INFO-TECH CITROËN C2 Super 1600 N° 26/06

Objet : Boas de refroidissement freins.

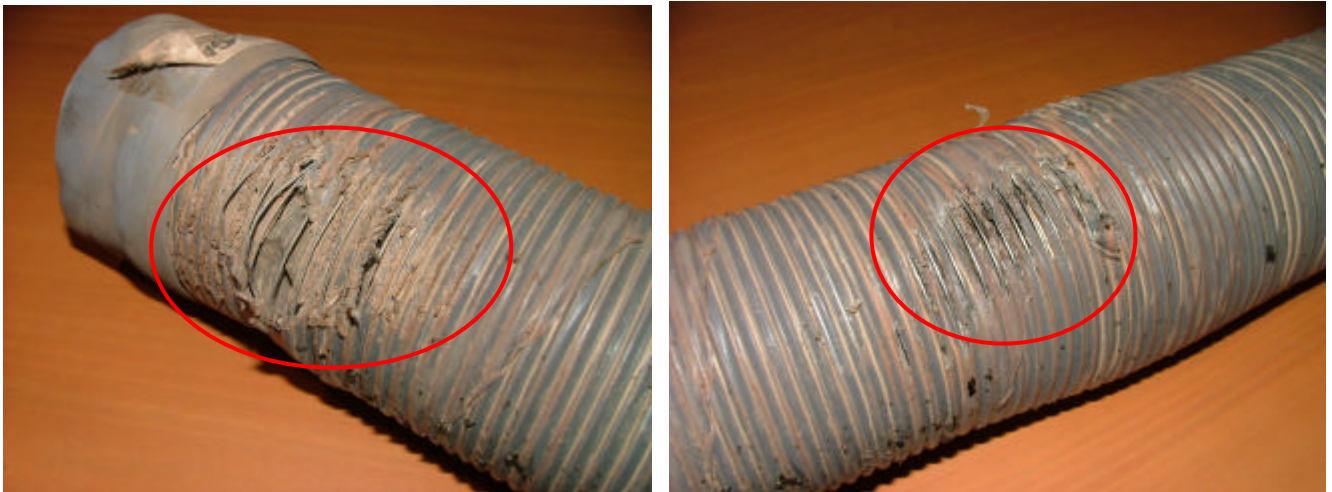
A terme, la peau intérieure peut se décoller partiellement, et aller jusqu'à obstruer le conduit. Le refroidissement s'en trouve sensiblement diminué, voir inefficace.

De même pour l'extérieur du boa, suite à des frottements répétés notamment en braquage élevé des roues, la peau extérieure tend à se déchirer et se percer. La aussi, le refroidissement s'en trouve affaibli et inefficace. La aussi, le remplacement est de rigueur.

Il est donc important de contrôler avant chaque course l'état des ces pièces, mais également pendant les services et de les remplacer si nécessaire.
